## 伊方発電所 1号炉及び2号炉の 廃止措置計画変更に係る申請の概要について

(審査会合における指摘事項の回答)

令和4年8月4日  
四国電力株式会社

# 審査会合における指摘事項の回答(No. 7)(1/3)

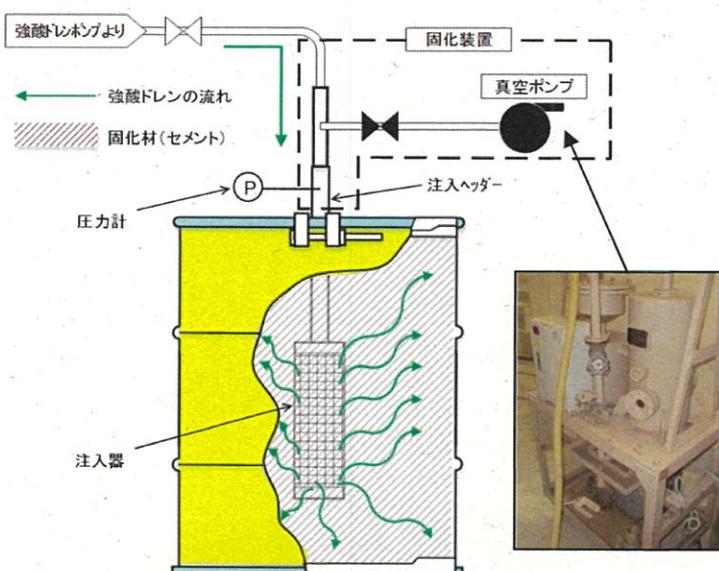
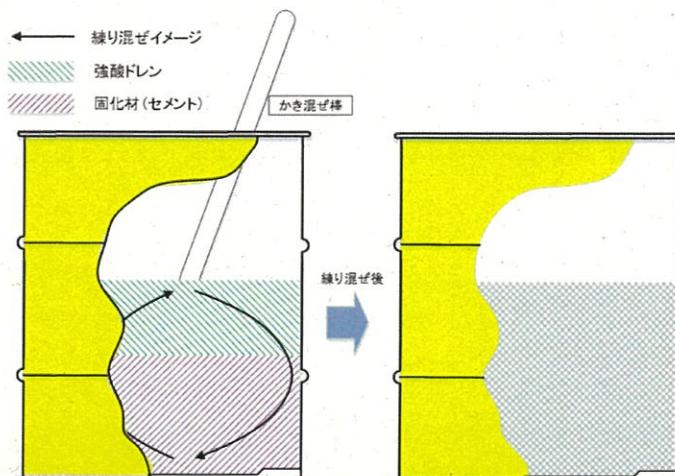
強酸ドレン処理方法変更について、固化装置の範囲、変更前後のドラム缶での固形化方法、設備によるハード対応から運用によるソフト対応への変更箇所を図等を用いて明確化すること。そのうえで放射線障害防止等の観点で実用炉規則90条の要求事項への適合性を説明すること。

○1号炉強酸ドレンポンプ廃止に伴う強酸ドレンの処理について、変更前後の処理方法を以下に示す。

工程	変更前	変更後	備考
①強酸ドレンタンクに貯蔵	<ul style="list-style-type: none"><li>中和処理された廃液について、放射化学室(1号炉及び2号炉共用)のシンクに流して強酸ドレンタンクに貯蔵。</li></ul> <p style="text-align: center;">【設備対応】</p>	<ul style="list-style-type: none"><li>同左</li></ul>	強酸ドレンの貯蔵方法に変更なし。
②強酸ドレンの移送	<ul style="list-style-type: none"><li>強酸ドレンタンクから強酸ドレンポンプを使用してドラム詰め室の固化装置まで移送。</li></ul> <p style="text-align: center;">【設備対応】</p> 	<ul style="list-style-type: none"><li>強酸ドレンタンクより強酸ドレンの抜き取りを行う。 (耐薬品性の運搬用密閉容器で受ける)</li><li>人の手により耐薬品性の運搬用密閉容器をドラム詰め室等まで運搬する。</li></ul> <p style="text-align: center;">【運用対応】</p> 	技術基準規則39条と変更後の運搬経路上の対応との適合性は回答(No.8)に示す。

図 管理区域の給排気系概略イメージ図

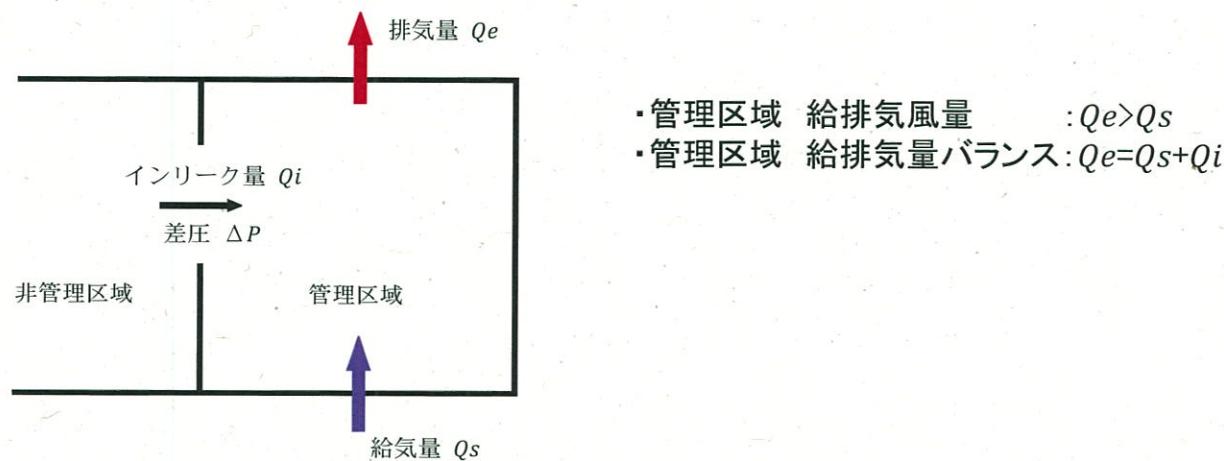
原子炉補助建家排気ファンの運用について、排気風量が給気風量の約10%増のため負圧維持が可能との説明であるが、給気風量・排気風量と負圧の関係性について妥当性を説明すること。

- 原子炉補助建家の管理区域は補助建家給排気ファンによって換気され、給気風量よりも排気風量を多く流すことで負圧維持を行う。管理区域の給排気系概略イメージは、下図のとおりであり、管理区域負圧度は管理区域と非管理区域との差圧( $\Delta P$ )となり下式で示すことができ、管理区域内の負圧は維持される。

- 補助建家給排気ファンの運転台数を2台から1台にして給排気風量が半分となる想定をしても、負圧度は1/4程度になるものの管理区域内の負圧は維持される。
